**Avis sur le projet de construction et d'exploitation
d'une centrale photovoltaïque au sol sur la commune
de Neuilly-sur-Suize (52)
porté par la société KRONOS SOLAR**

n°MRAe 2020APGE76

Nom du pétitionnaire	KRONOS SOLAR PROJECTS GMBH & KRONOSOL SARL 13
Commune(s)	Neuilly-sur-Suize
Département(s)	Haute-Marne (52)
Objet de la demande	Projet de centrale photovoltaïque au sol
Date de saisine de l'Autorité environnementale	13/10/2020

Implantation des panneaux retenue

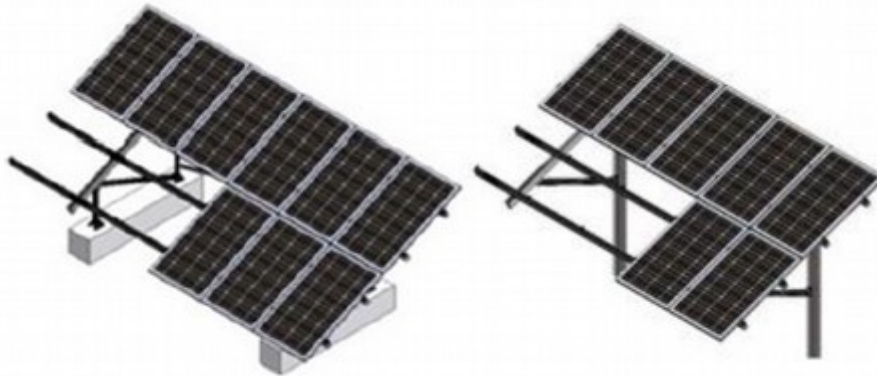
L'Ae recommande de démontrer que les pieux de fondation des panneaux ne vont pas augmenter le risque de pollution de la nappe, notamment en cas d'incendie ou de redéploiement des polluants en place, et qu'ils relèvent de la meilleure technologie pour la protection de l'environnement à cet endroit (par rapport à des fondations non invasives, par exemple sur longrines ou massifs en béton posés au sol).

Emprise du projet et enjeux écologiques

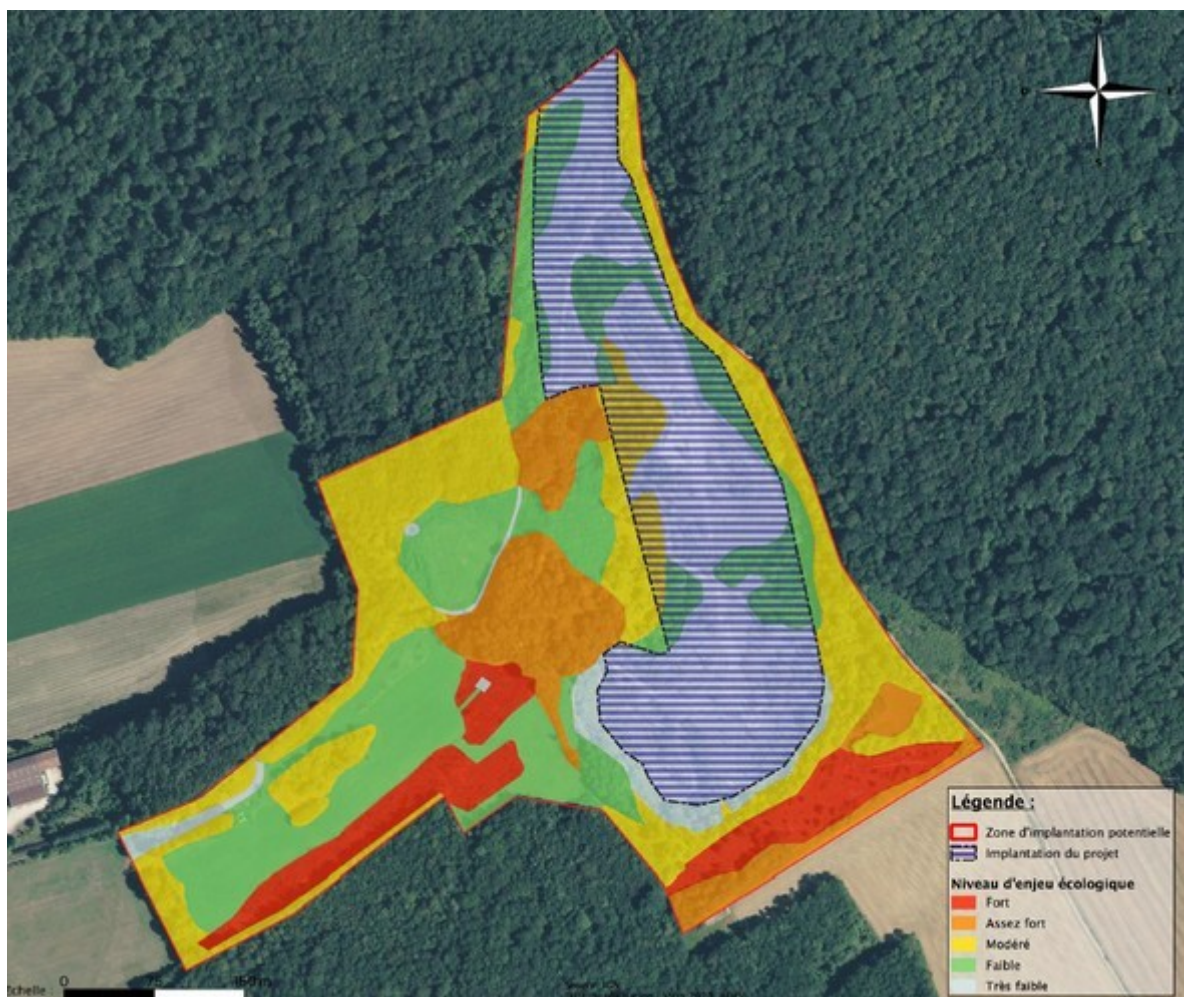
L'Ae considère ces analyses sont insuffisantes au regard des enjeux et recommande de compléter le dossier sur une analyse des incidences sur ces zones de protection.
